**Projeto de Integração do Rio São Francisco
com Bacias Hidrográficas do Nordeste Setentrional**

RELATÓRIO DE ATIVIDADES
ATO ELETROMECAÂNICOS
ATIVIDADES DE ESCRITÓRIO, REUNIÕES,
INSPEÇÕES E VISITAS TÉCNICAS
PERÍODO DE 01/09/09 A 30/09/09

885-MIN-ISF-RT-A0033
1210-REL-1051-00-40-016
Outubro/2009
Rev. 0

▪ 3.3 PROPOSTA DE ALTEAMENTO DA EBI-3

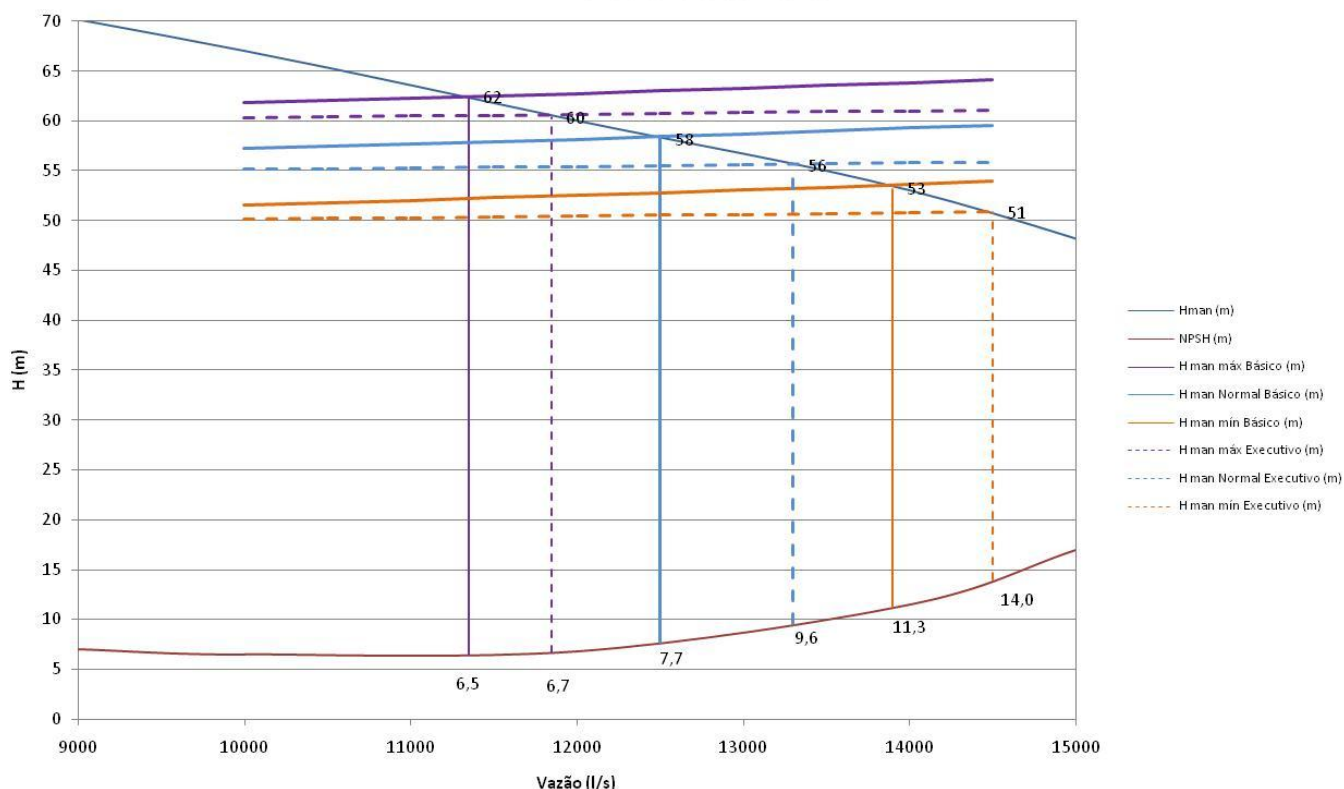
Com as alturas manométricas obtidas no Projeto Executivo (substituição da válvula Clasar por válvula borboleta) e a curva da bomba apresentada pelo Fabricante, considerando o Trecho VI (vazão de $10\text{m}^3/\text{s}$), é possível o alteamento de 2,0 m da EBI-3.

Entretanto, como a Alstom já se posicionou permitindo as modificações, “desde que respeitadas as características de funcionamento/implantação apresentadas nas respectivas curvas constantes no contrato”, no entanto, com a substituição da válvula Clasar pela válvula borboleta, a faixa de operação do sistema foi deslocada, e consequentemente impossibilitando o alteamento da EBI-3.

Planilha de Cálculo do NPSH Disponível - Projeto Executivo Sem Alteameto - EBI-2

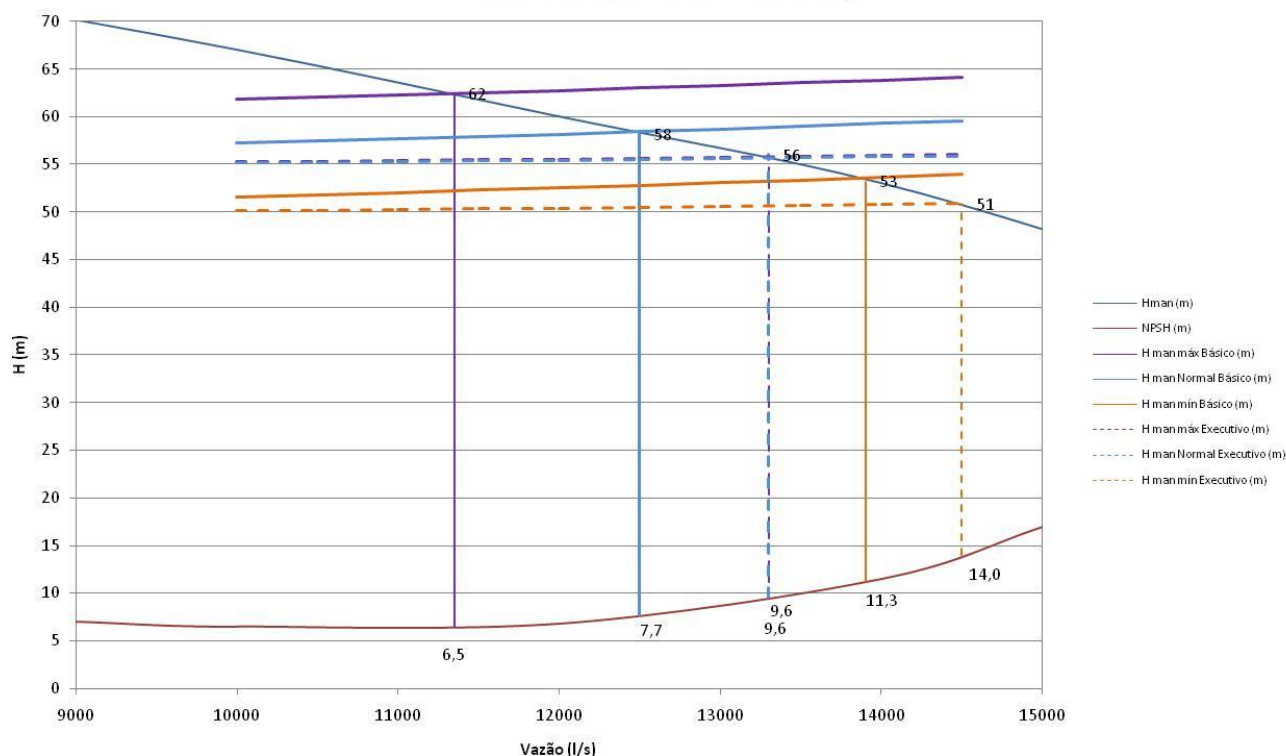
Altura Manométrica Máxima	Pa/γ (m)	9,50
	Pv/γ (m)	0,25
	Cota do NA mín. (m)	349,89
	Cota do Eixo do Rotor (m)	345,41
	Perda na Sucção ΔH (m)	1,00
	NPSH disponível (m)	12,73
	NPSH disponível - 1.3*NPSHr (m)	3,63

Planilha de Cálculo do NPSH Disponível - Projeto Executivo Com Alçamento de 1.0m - EBI-2

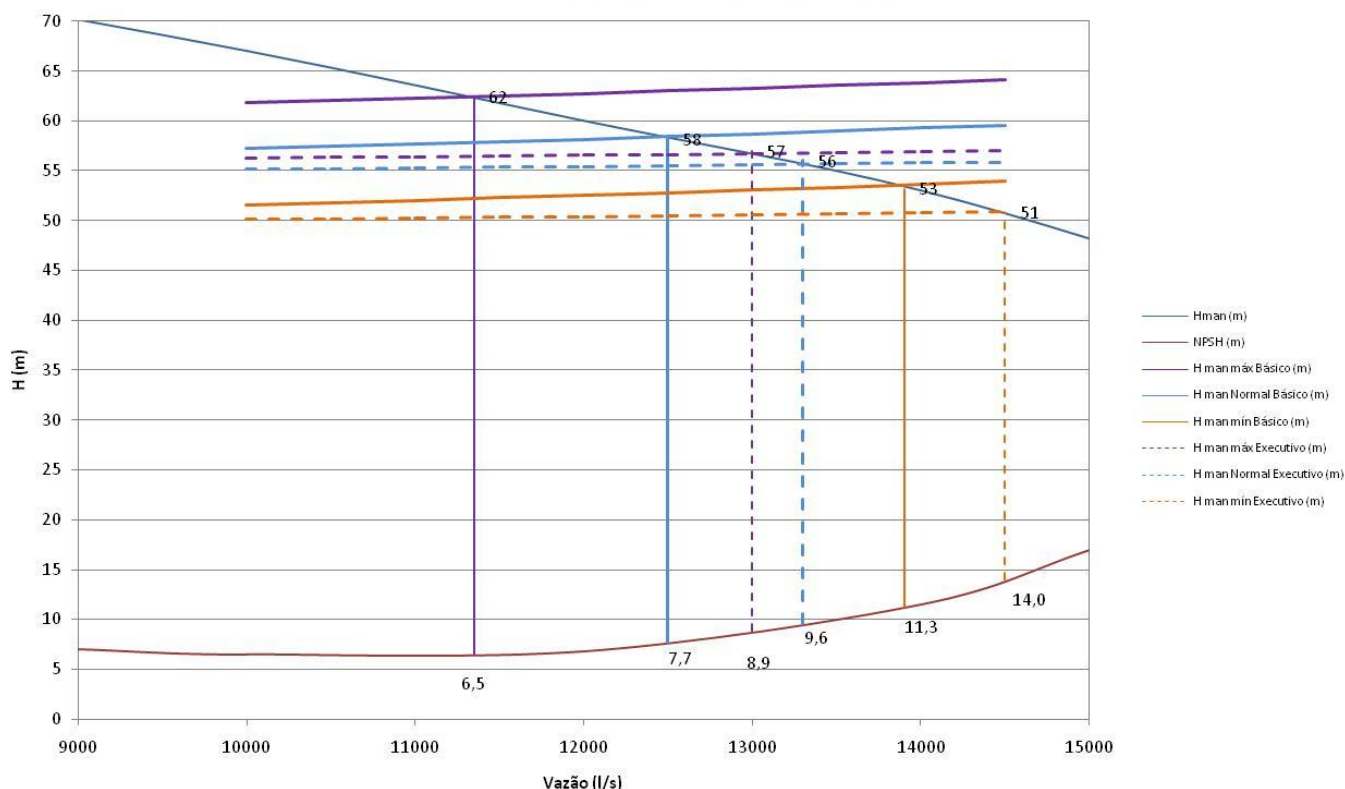
Altura Manométrica Máxima	Pa/γ (m)	9,50
	Pv/γ (m)	0,25
	Cota do NA mín. (m)	350,93
	Cota do Eixo do Rotor (m)	346,41
	Perda na Sucção ΔH (m)	1,00
	NPSH disponível (m)	12,77
	NPSH disponível - 1.3*NPSHr (m)	-0,23

Planilha de Cálculo do NPSH Disponível - Projeto Executivo Com Alçamento de 2.0m - EBI-2

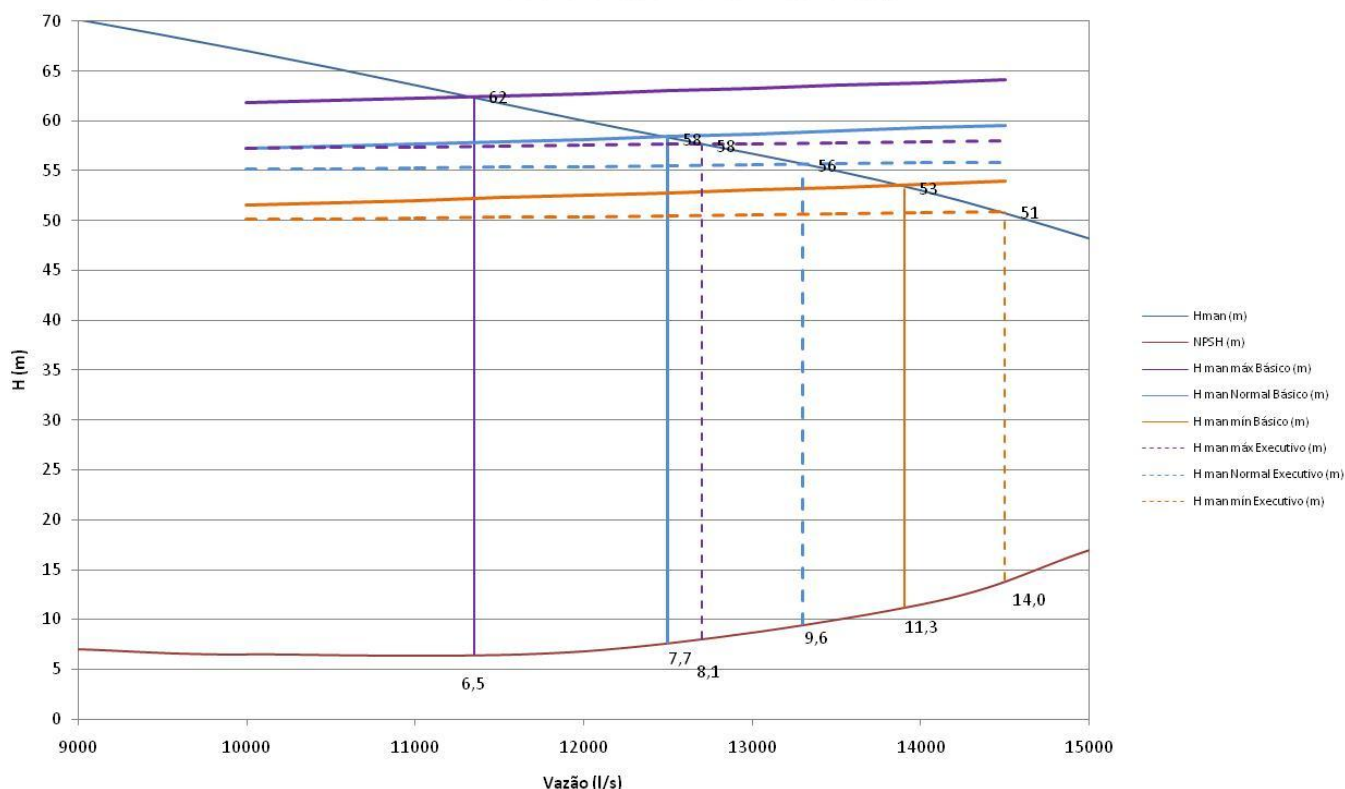
Altura Manométrica Máxima	Pa/γ (m)	9,50
	Pv/γ (m)	0,25
	Cota do NA mín. (m)	351,93
	Cota do Eixo do Rotor (m)	347,41
	Perda na Sucção ΔH (m)	1,00
	NPSH disponível (m)	12,77
	NPSH disponível - 1.3*NPSHr (m)	1,72
